(Minuta)PARECER CÂMARA TÉCNICA DE OUTORGA E COBRANÇA DO CBH FURNAS – GD3 PROCESSO n° 35773/2022 DESVIO TOTAL DE CURSO DA ÁGUA

Art. 1º Pelo indeferimento ou pela não aprovação do requerimento relativo ao Processo de Outorga n° 35773/2022, – DESVIO TOTAL DE CURSO D'ÁGUA, Município de Candeias, MG, bacia Estadual do Entorno do Reservatório de Furnas.

Analises ao Processo de Outorga n° 35773/2022, – DESVIO TOTAL DE CURSO D'ÁGUA, Município de Candeias, MG, bacia Estadual Entorno do Reservatório de Furnas, requerente ARMANDO CESAR BONACCORSI, com a finalidade de urbanização.

Croqui do empreendimento

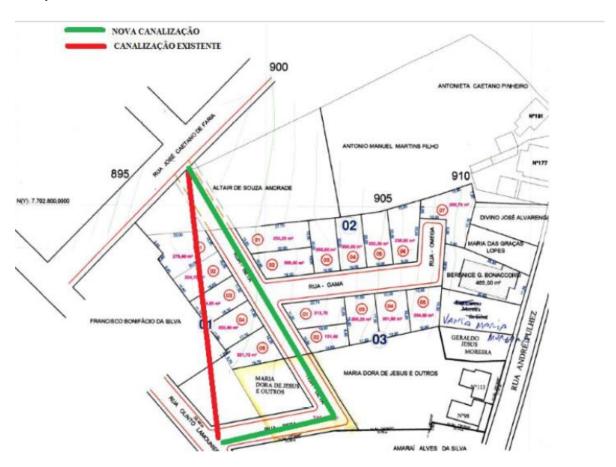
Após ler a íntegra dos relatórios técnicos, a CTOC percebeu que não constavam informações referentes ao trecho em curva no trajeto da nova canalização pretendida pelo projeto. Surgiram dúvidas sobre a alteração da hidráulica no segmento do pedido. Basicamente provocado pelo tempo de recorrência utilizado e por déficit de informações sobre os impactos possíveis no trecho proposto a ser canalizado, visto que existe e a proposição de uma curva e a contribuição de uma outra linha de drenagem no canal proposto. Informações em ausência a respeito se tornaram essenciais para o andamento da análise.

Por último, a CTOC percebeu que era necessário maiores detalhes sobre as características topográficas, declividade e direção gravimétrica natural dos fluxos do terreno e como o empreendimento se daria em relação a essas características.
